2025-003408

Aanvullende gegevens aanvraag
Omgevingswet Flora- en Fauna-
activiteit

Heumensoord te Malden

Herziening MTBroute Heumensoord

Figuur 1. Aanpassing MTB-route Malden. De rode lijnen betreffen nieuwe singletracks, de groene lijnen zijn bestaand pad en langs de oranje lijnen wordt mogelijk ook een singletrack gerealiseerd. Bron: Gemeente Nijmegen.

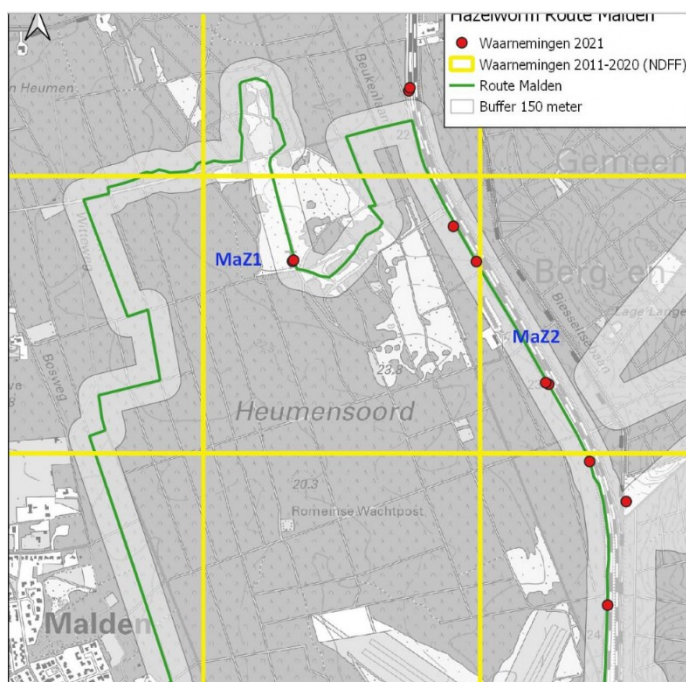
1. Op het aanvraagformulier staat: 'herziening MTBroute Heumersoord (Malden)' Wat wordt precies aangevraagd? De bestaande route met de aanleg van een vlonder en de aanleg van single tracks bij de locaties 1 en 2? Welke van deze activiteiten zijn eventueel al gerealiseerd?
2. In het contrarapport staat: 'Voor beide locaties (MaZ1 én MaZ2) geldt dat hier de bestaande mountainbikeroute door Natuurmonumenten wordt/is verlegd, zodat de kans op slachtoffers door mountainbikers in deze kernpopulaties worden voorkomen.' Onderstaande 2 figuren zijn onderdeel van de aanvraag. Onduidelijk is wat de aangevraagde wijzigingen zijn van de locaties 1 en 2. Kunnen er 2 kaarten aangeleverd worden, 1 met de huidige route en 1 met de gewijzigde route? Kan ook de locatie van de te realiseren vlonder hierin meegenomen worden?

4. Is inmiddels duidelijk bij welke oranje lijnen in figuur 1 een single track worden gerealiseerd?
5. Voor de aanleg van de vlonder en voor de te wijzigen delen bij locaties 1 en 2 zal de bestaande MTBRoute aangepast worden. Wat wordt met de oude delen gedaan? Blijven deze bestaan met een ander recreatief gebruik of worden deze afgesloten en kan er natuurontwikkeling plaatsvinden? Als laatste, op welke wijze worden deze delen afgesloten? Specifiek gaat het om deze delen:
